## **Referat fra dialogmøte på Finnsnes Rådhus den 28.08.20 kl. 1400- 15.15 - Detaljregulering Frovåg hyttefelt med søkelys på konsekvensene for reindriftsnæringa av eksisterende planforslag**

DETALJREGULERING  
MED REGULERINGSBESTEMMELSER FOR  
FROVAGNES HYTTEFELT

TEGNINGSNAVN:  
201910 - 5 ILLUSTRASJONSPLAN

ILLUSTRASJONSPLAN - EKSISTERENDE OG FREMTIDIG UTBYGGING

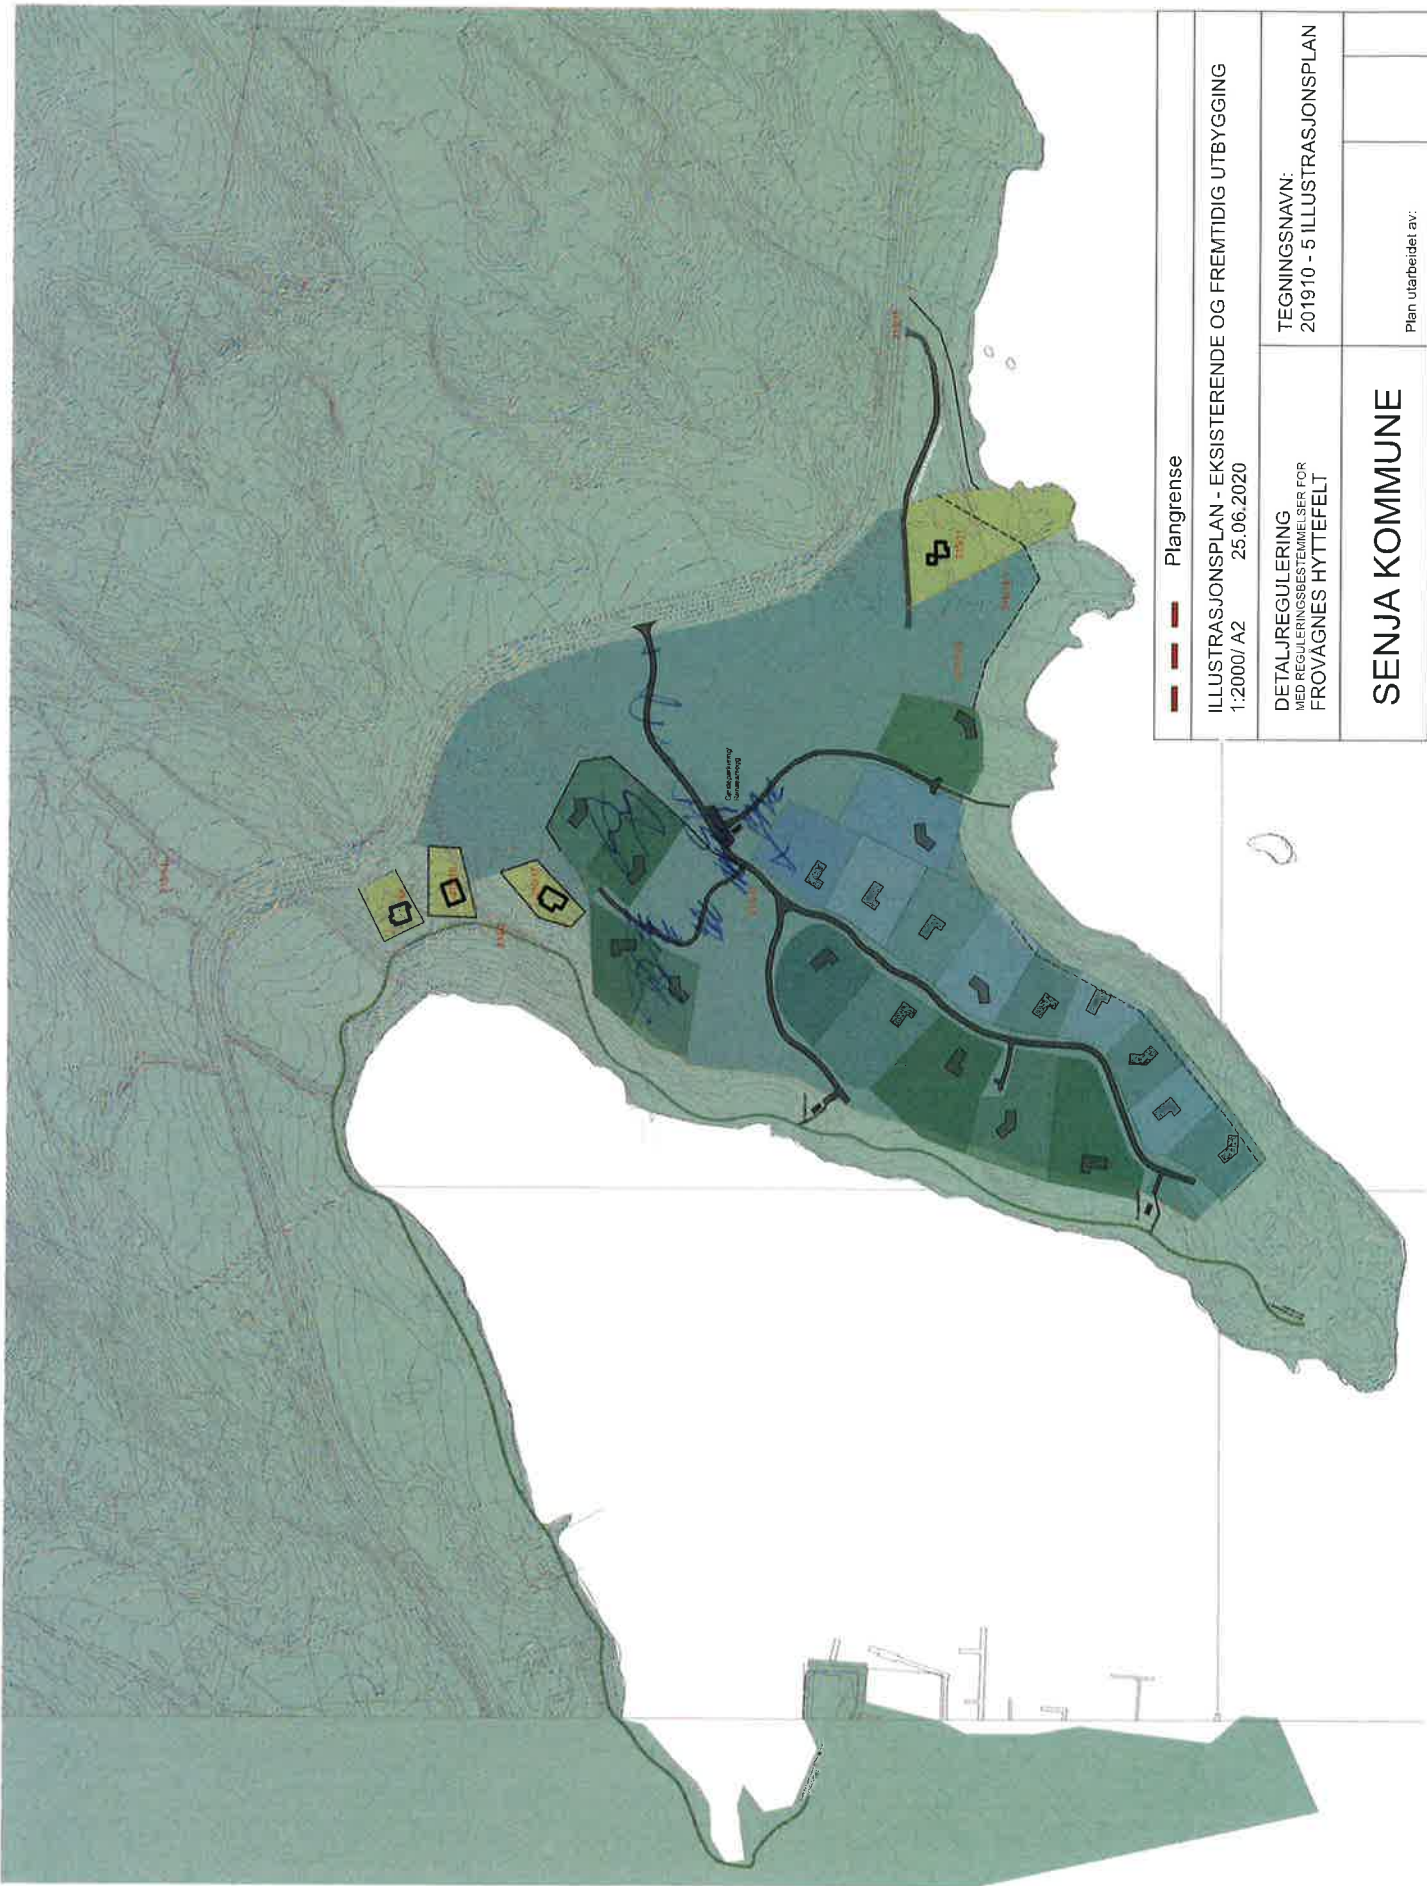
Åge Kristiansen gikk gjennom utfordringene for reindriftsnæringa i forhold til ny planlagt adkomst, parkering og fire nye hytter mot øst i forhold til reinens frie passasje gjennom feltet om våren (sørover) og høsten (nordover). Det ble poengtert at reinen hadde endret drivings lei etter at grustaket i Frovåg var etablert. Trekk-lei følger skogkanten i dalsøkk over Frovågneset til første bebygde hytte. Planlagt ny parkeringsplass og fire nye hyttetomter (innenfor område BFR1) med atkomstvei rett sør for parkeringsplass vil i henhold til dette sperre reinens frie ferdsel. Noe som resulterer i at når reinen skal drives sørover om våren vil den ikke følge seg trygg, endre retning, og følge høyspenttrase tilbake til Stonglandshalvøya. Det ble fra reindriftsutøverne sagt at det ikke er ny adkomstvei (f SKV3) inn i feltet som er hovedutfordringen, men plassering av felles parkeringsplass, med sideveier og fire nye hyttetomter innenfor BFR1. Se vedlagt kart som Åge tegnet på i forbindelse med møte.

Bernt Endrerud sa utfordringene i forhold til reindriftsnæringa var blitt tydeligere. De hadde engasjert en reguleringsarkitekt til å bistå dem i planarbeidet. I samarbeid med reguleringsarkitekt skulle de prøve å komme til et kompromiss (nytt planforslag) som «gjør det levelig» for begge parter. Når det var utarbeidet et nytt planforslag vil det bli innkalt til nytt dialogmøte.
